기 술 검 토 서

NO. 토질 및 기초 — 54

제 목: 절토사면 안정방안 적정성 검토

강 원 건 설 사 업 단
춘 천 ~ 동 홍 천 기 술 자 문 단

[표-5] 한계평형해석 결과(현단면)

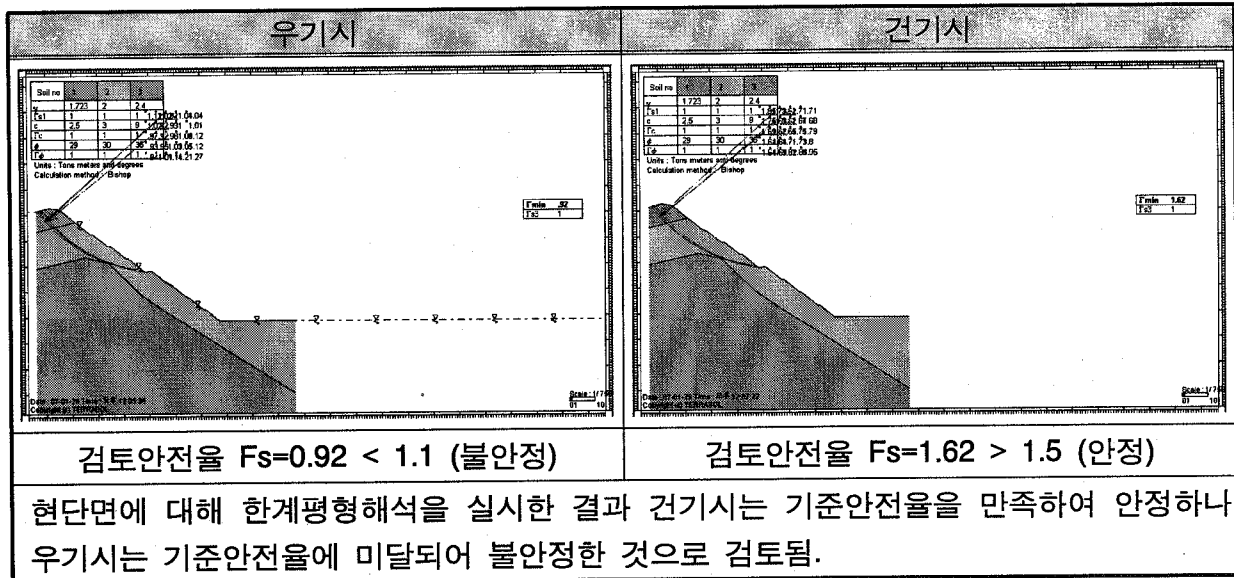
- 1) 활동이 발생된 단면에 대한 안정성 검토결과 건기시($F_s=1.62$)는 기준안전율을 만족하나, 우기시($F_s=0.92$)는 기준안전율에 미달되어 안정대책이 필요한 실정임.
- 2) 사면안정대책으로 구배완화공법, 사면보강공법(Soil Nailing), 계단식 콘크리트 옹벽 등을 비교·검토한 결과 활동사면은 붕괴규모가 크지 않고, 상부에 지장물이 없으며 현재 절취작업이 진행중인 점을 감안 할 경우 활동영역을 제거하는 방안으로 현장에서 제안된 구배를 완화하는 공법은 적절한 것으로 판단됨.
- 3) 절취구배는 1:1.2→1:1.5로 완화하고 공법적용시에는 반드시 시공상세도 및 시공계획서
